Vorschlag der ÖKLE, Arbeitsgruppe Verkehrssicherheit **NR.....**

Gremium	Datum	Ergebnis
Dorfgruppe Lichtenbusch	12.06.2011	Vorschlag erarbeitet und abgestimmt
AG der ÖKLE	14.06.2011	<i>angenommen → Vorschlag an Plenum</i>
Plenum ÖKLE		
BSK Gemeinde

Ort / IST-Beschreibung

2. Hebscheider Heide / Autobahnzufahrt Süd:

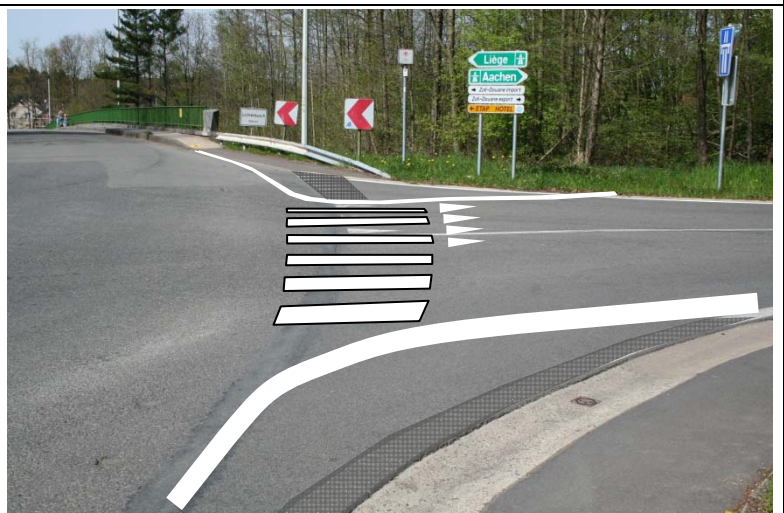
Situation:

Für Fußgänger und Radfahrer ist hier nicht klar wie der Gehweg weitergeht und die Zufahrt zum Rastplatz überwunden werden soll.

Die Zufahrt ist stark aufgeweitet, um schnellen Kfz-Verkehr zu ermöglichen, dadurch müssen Fußgänger und Radfahrer einen weiten „ungesicherten“ und nicht markierten Weg zurücklegen.

Als Ad-Hoc-Lösung könnte hier mit Markierung eines Fußgängerüberweges (Zebrastrifen) und einer markierten Einengung der Fahrbahn Abhilfe geschaffen werden. Hierdurch würden Kfz-Fahrer auf mögliche Fußgänger und Radfahrer aufmerksam gemacht.

Ideal wäre eine komplette Umgestaltung der Kreuzung um den heutigen Verkehrsnutzungen gerecht zu werden und hier auch den nichtmotorisierten Verkehr zu berücksichtigen.

3. Hebscheider Heide / Autobahnzufahrt Nord („falscher Kreisverkehr“):

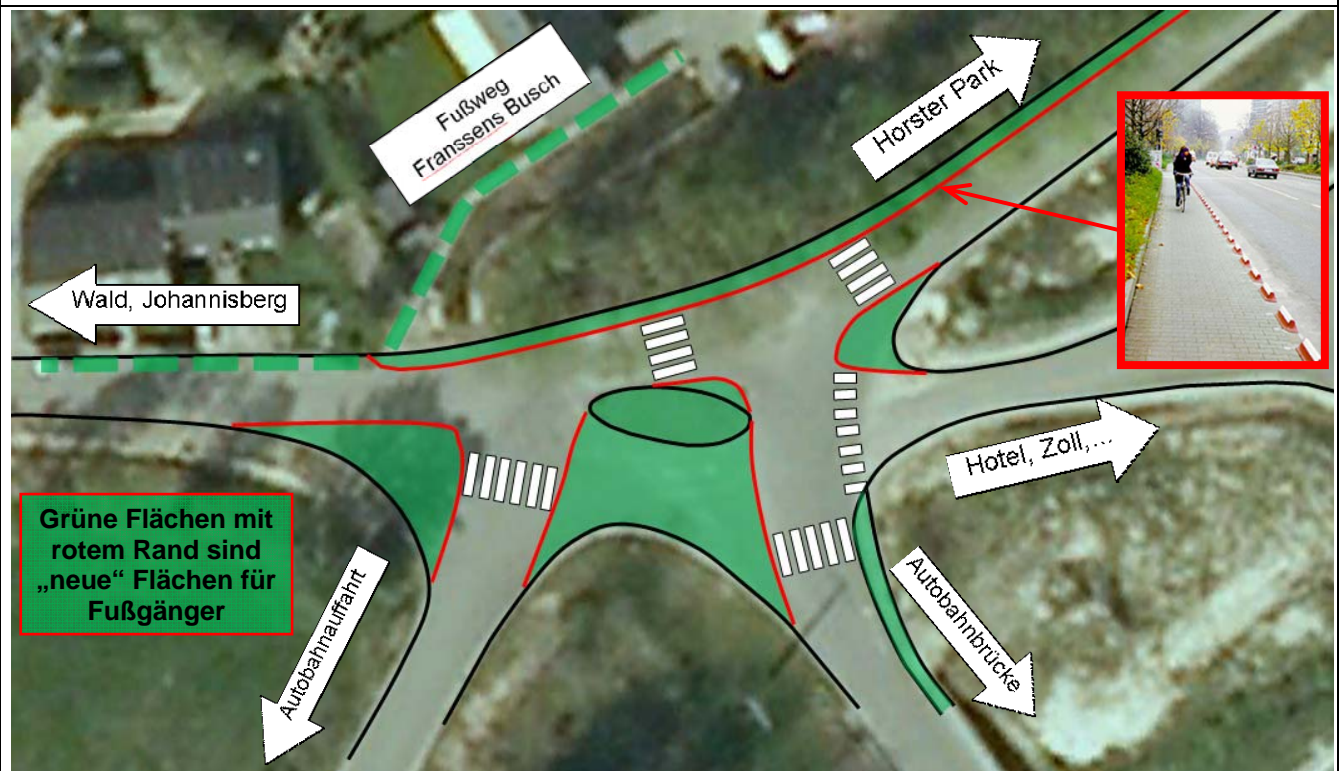
Es gibt keine Führung für Rad- oder Fußverkehr aber auch keine klar ersichtliche Strukturierung für den Kfz-Verkehr. Die Erkennbarkeit der Verkehrsregelung ist für alle Verkehrsteilnehmer schwierig – trotzdem wird hier z. T. sehr schnell gefahren, da die Kfz-Verkehrsflächen sehr groß sind und in unmittelbarer Nähe der Autobahnabfahrt liegen.

Die stellenweise vorhandenen Gehwege sind sehr schmal und sind nicht durch Bordsteine getrennt. Sie enden ohne erkennen zu lassen wie man sicher weitergehen soll.

Für Kinder ist es nahezu unmöglich gefahrlos diese „riesigen Flächen“ zu überqueren und die Verkehrssituation richtig einzuschätzen. Kfz-Fahrer können je nach Fahrtrichtung Fußgänger oder Radfahrer erst sehr spät sehen.

Der nordöstlich der Kreuzung gelegene Teil der Hebscheider Heide hat einen teilweise nicht nutzbaren Gehweg auf der Südseite. Sinnvoller wäre ein Gehweg dort wo er für die fußläufige Erschließung der Wohngebiete nutzbar wäre ohne die Fahrbahn queren zu müssen – also auf der Nordseite!

Eine Leitplanke vermittelt auch hier dem Kfz-Verkehr den Eindruck von schnellem Verkehr und erhöht die möglichen Unfallfolgen für Fußgänger und Radfahrer.

Ideal wäre auch hier ein vollständiger Umbau. – Als kostengünstige Ad-Hoc-Lösung schlagen wir die im Bild unten gezeigten Lösungen vor um den Straßenraum im Knotenbereich klar zu gliedern und intuitiv für alle Verkehrsteilnehmer begreifbar zu machen:

- Anlage eines Gehweges in der Hebscheider Heide Nordseite, damit die Fußgänger aus den Wohngebieten auf „ihrer Seite“ auch einen geschützten Gehbereich haben. Hier sollte eine klare Trennung Fußgänger-Kfz durch Bordsteinaufkantungen erfolgen (siehe Beispiele unten). Der Gehweg muss mindestens vom Fußweg Franssens Busch bis zur Einmündung Horster Park verlaufen.

- Sperrung des Straßenbereichs südlich der vorh. Verkehrsinsel (siehe grüner Bereich Bild unten) um die Kfz-Verkehrsflächen auf das nötige Maß zu reduzieren.
Idealerweise: Schaffung von Bordsteinkanten und Begrünung – Minimallösung: Bordsteinaufkantungen (wie Beispiel unten) und Pflanzkübel o. ä. um Fußgängern eindeutig zu zeigen, dass sie diese Bereiche nutzen können.

- Reduzierung der Fahrbahnfläche in Bereich der Autobahnauffahrt Richtung Eupen auf das notwendige Maß, um Querungswege zu verkürzen.
- Anlage von Fußgängerüberwegen in allen relevanten Gehbeziehungen, die Autofahrer auf mögliche Fußgänger aufmerksam machen.
